(仮称) 秋田中央海域洋上風力発電事業
環境影響評価方法書についての
意見の概要と事業者の見解

秋田中央海域洋上風力発電合同会社

表 2-1 方法書に対する住民等からの意見の概要及び事業者の見解

写真の鳥の発見地分布図 (番号は本文中の写真番号)

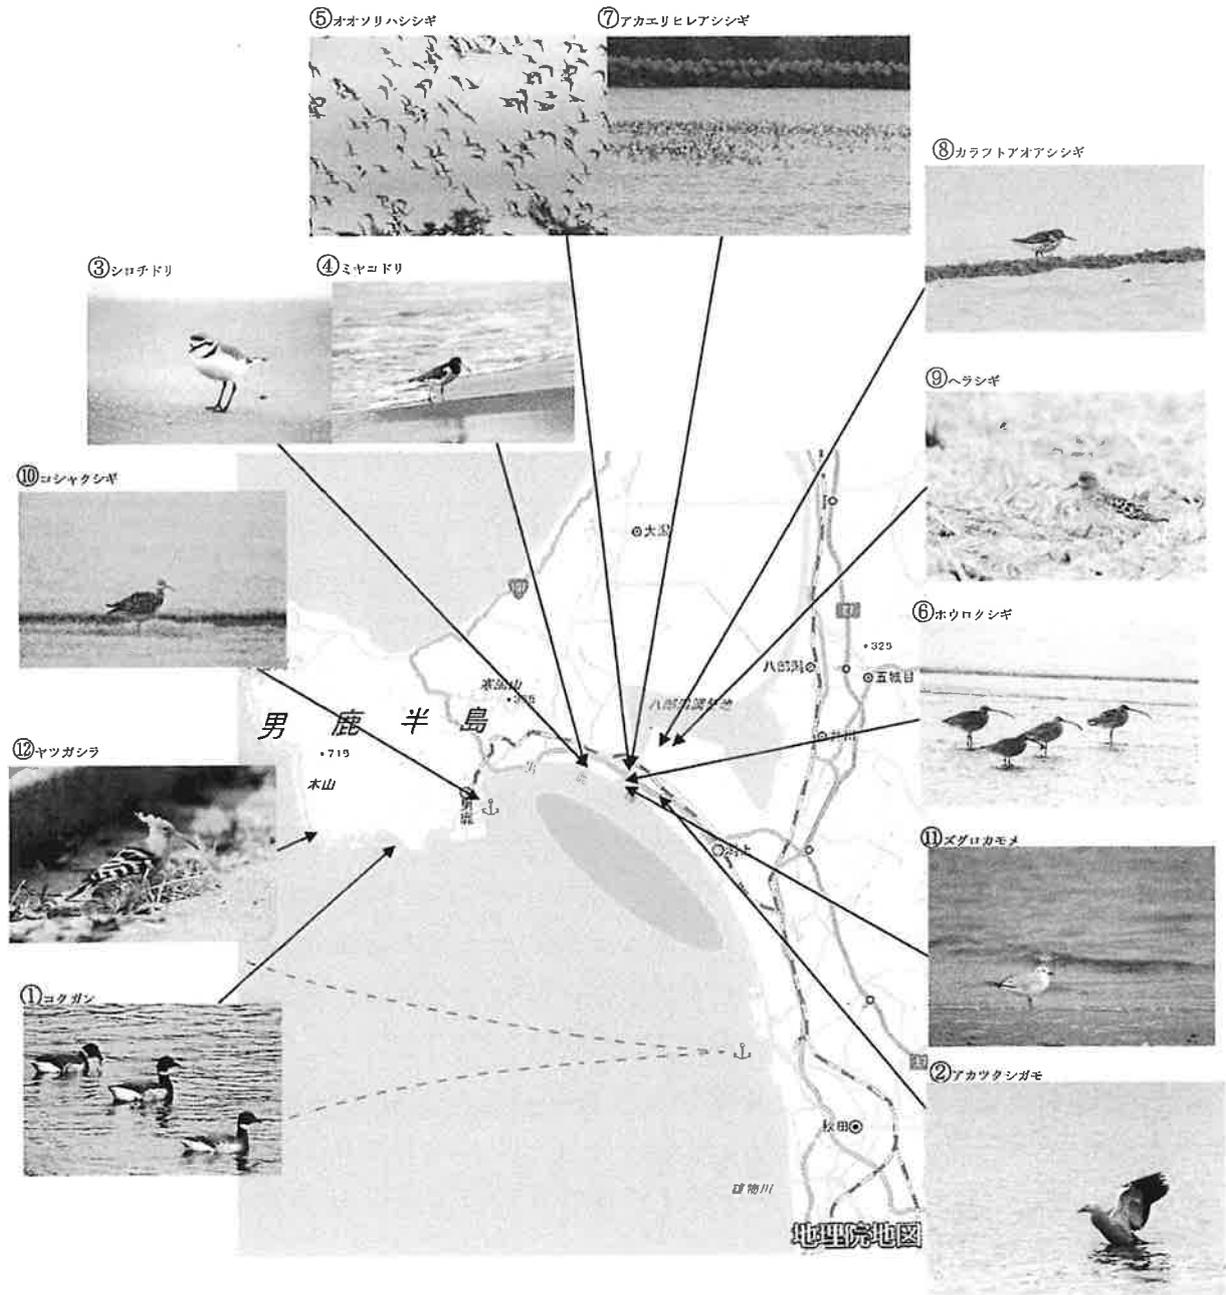
内陸部だけでなく沿岸部に滞在するガン類もいる。計画地に隣接する男鹿半島沿岸部には天然記念物及び環境省レッドリストで絶滅危惧Ⅱ類のコクガンが冬季に渡来することが確認されている(写真①)。コクガンは主に海域を生息場所としており、洋上風車への衝突や生息地放棄等の影響が生じることが危惧される。

③)、メダイチドリ、ミヤコドリ (写真④)、オオソリハシギ (絶滅危惧Ⅱ類) (写真⑤)、チュウシャクシギ、ダイシャクシギ、ホウロクシギ (絶滅危惧Ⅱ類) (写真⑥)、アオアシシギ、キアシシギ、ソリハシギ、イソシギ、キョウジョシギ、オバシギ、ミュビシギ、トウネン、ヨーロップトウネン、ハマシギ (準絶滅危惧)、アカエリヒレアシシギ (写真⑦) など希少種を含む多くの鳥類を確認しており、時に 1,000 羽を超える群れを見ることもある。

さらに、男鹿市船川港ではコシャクシギ (絶滅危惧ⅠB類) の記録があり (写真⑩)、潟上市天王や秋田市雄物川河口では世界的希少種であるヘラシギ (絶滅危惧ⅠA類) (写真⑨) が複数回記録されている。
